Niederschrift
- ÖFFENTLICHER TEIL -
über die
Sitzung des Gemeinderates der Ortsgemeinde Briedel

Sitzungstermin: Mittwoch, 20.03.2024
Sitzungsbeginn: 19:00 Uhr
Sitzungsende: 21:15 Uhr
Ort, Raum: Bürgerhaus "Anker Saal", Briedel, Moselstraße 25 u. 26, 56867 Briedel

Punkt 6**Bauleitplanung der Ortsgemeinde Briedel;
Aufstellung des Bebauungsplanes "Freiflächenphotovoltaikanlage"**

Stellungnahme vom 08.03.2022

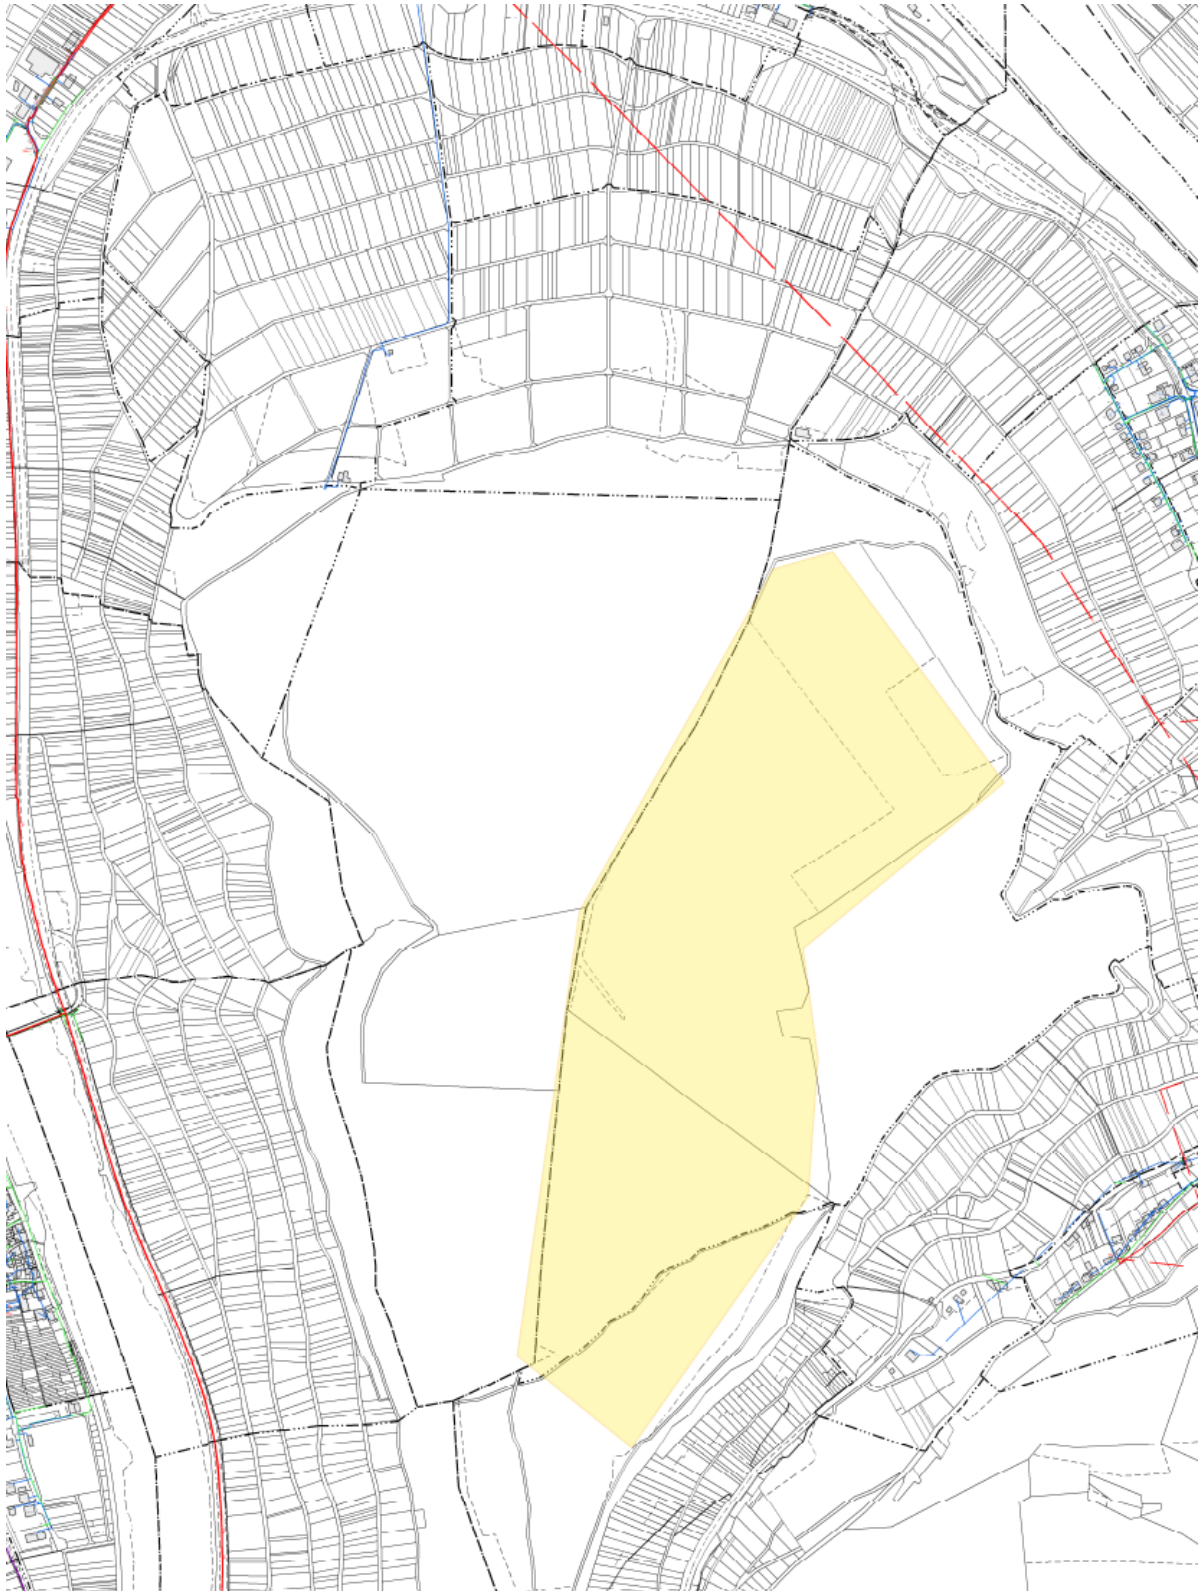
Als Anlage senden wir Ihnen einen Planausschnitt in dem unsere im Planungsgebiet vorhandenen Leitungen/Anlagen eingetragen sind mit der Bitte, diese bei der weiteren Planung zu berücksichtigen.

Die Hinweise werden zur Kenntnis genommen und sind zu beachten. Die Leitungen liegen außerhalb des Geltungsbereiches des Bebauungsplans.

Abbildung: Telekom Deutschland GmbH

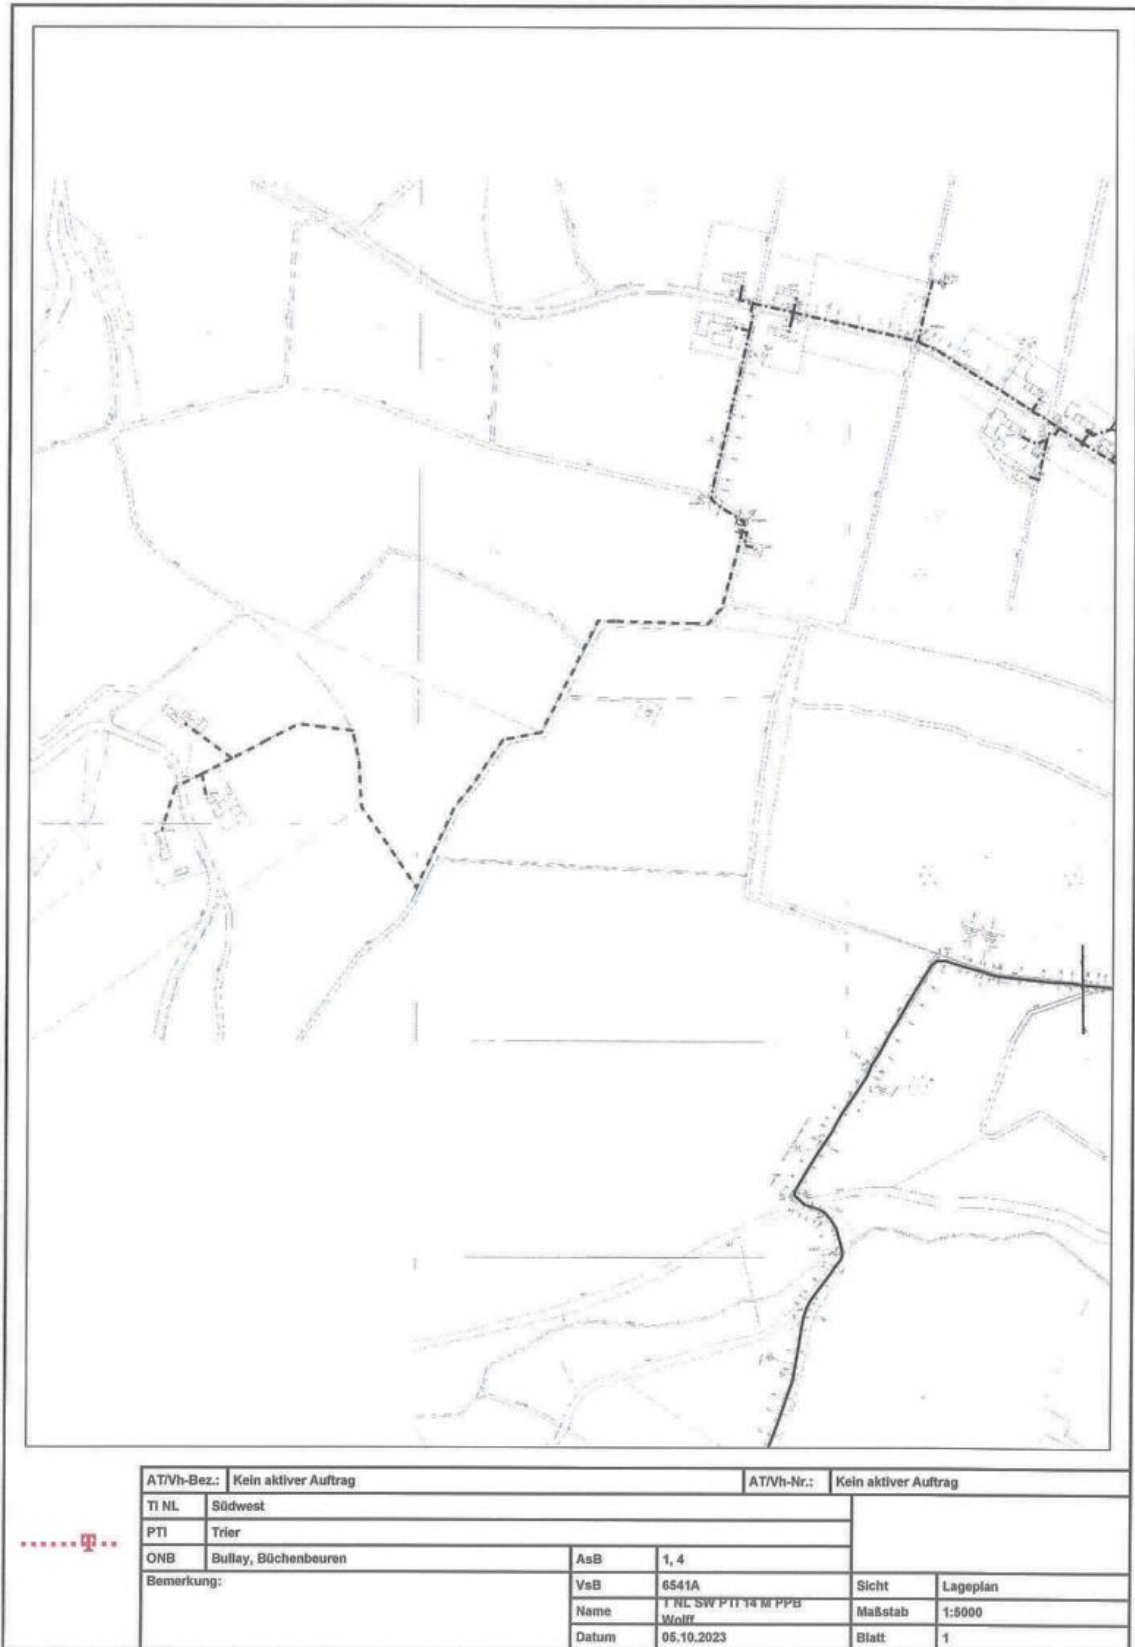
Wir möchten jedoch darauf hinweisen, dass in der Nähe und neben dem Plangebiet im Weg Telekommunikationslinien verlaufen. Die vorhandenen Telekommunikationslinien sind aus dem beigefügten Plan ersichtlich.

Die Hinweise werden zur Kenntnis genommen und sind vom Projektierer zu beachten. Planänderungen ergeben sich nicht.
